INSTITUTO HONDUREÑO DE SEGURIDAD SOCIAL

Oficio N° 185-2017-DE-IHSS

Ref. Licitación Pública Nacional N° 005-2017 Contratación de Obras de Construcción y Remodelación de Sala de Hemodiálisis en el Hospital Regional del Norte, del Instituto Hondureño de Seguridad Social (IHSS)

Piango de Reubicación de A/A

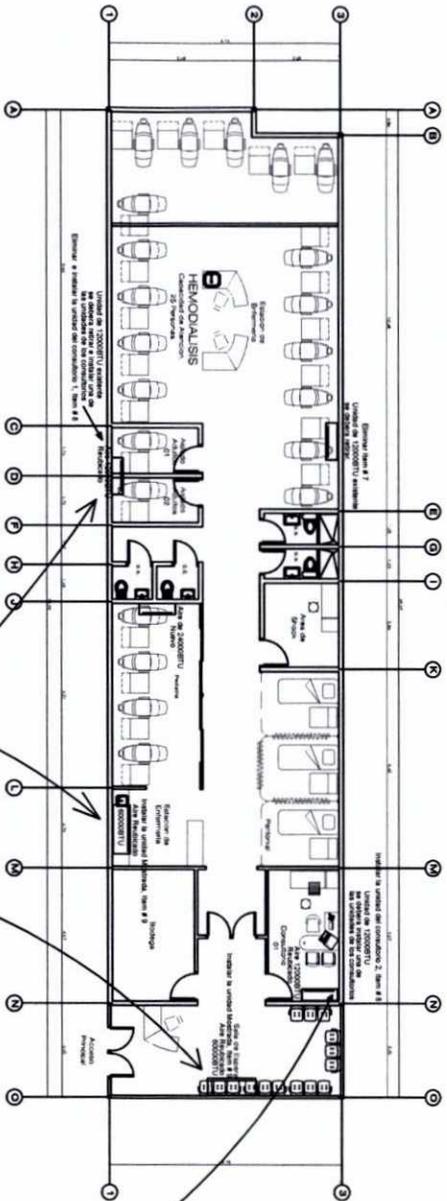
12. Verificar las cantidades de los aires acondicionados de la sala "B" y que concuerden con los planos, los que serán reubicados, especificar en planos.

R// Se le remite plano # 17 y # 18 en donde se muestra la reubicación de los mismos.

Reubicacion de Paneles y
 Extension de Alimentadores
 Esc. 1:150

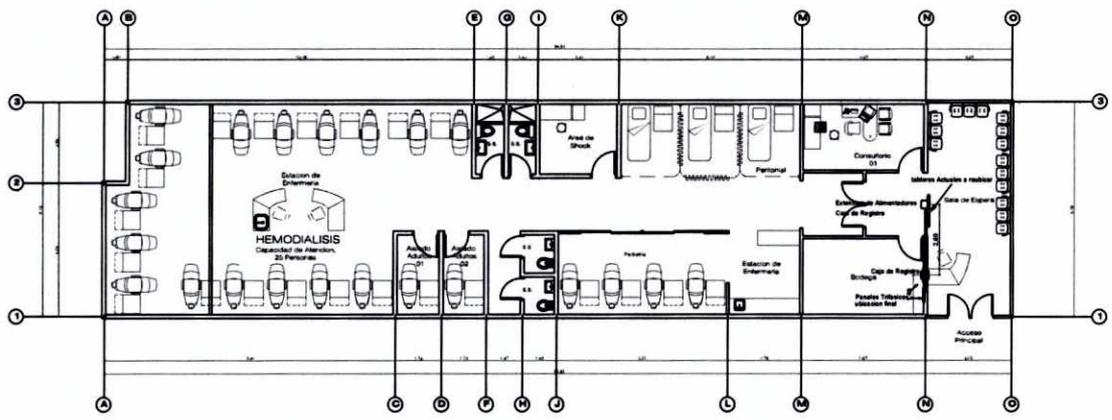
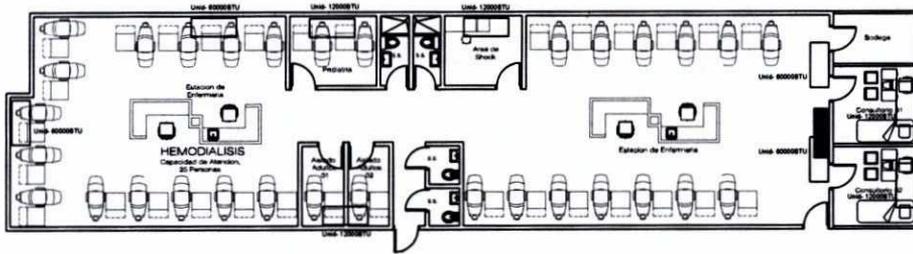
11. Proporcionar en plano conjunto, vista planta donde muestre la ubicación del panel de la sala B, para poder calcular ruta de los circuitos de iluminación, tomas y aires de dicha sala, ya que aparecen un panel en el cuadro de la sala A, pero no se visualiza la ubicación de la sala B en uno de conjunto.

R// Se le remite plano # 19 paneles Eléctricos con sus respectivas longitudes para la reubicación.

DETALLE DE FASCIA DE TABLA YESO

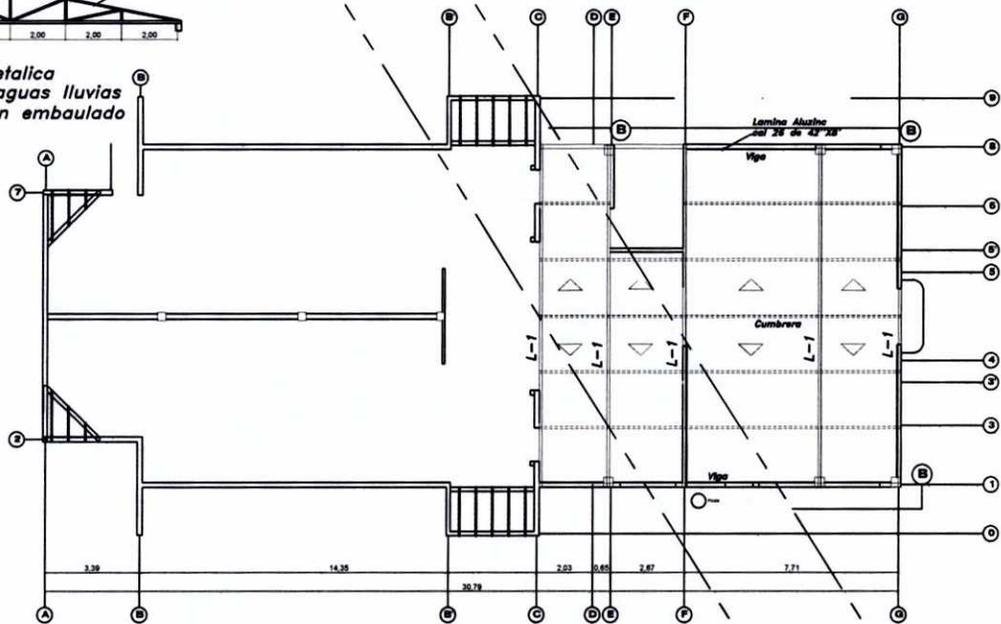
27. Proporcionar detalle de la Fascia de tabla yeso interior de 50x62cm, del ítem N°45 de las cantidades de obra correspondiente a la Sala A.

R// Se adjunta plano de detalle de Fascia interior.

Detalles Generales

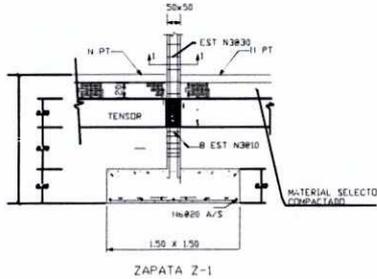
28. Proporcionar el detalle de la fascia de durock exterior de H=1.73 del ítem N°46 de las cantidades de obra correspondientes a la Sala A.

30. Proporcionar detalle del Canal de Aguas Lluvias de 20x25cm del ítem N° 65 de las cantidades de obra correspondientes a la Sala A.

R// Se adjunta Plano N° 31 de la documentación técnica donde se entregó el detalle del canal de aguas lluvias y la colocación de la fascia solicitada.

R// Se adjunta Plano N° 31 de la documentación técnica donde se entregó el detalle del canal de aguas lluvias.
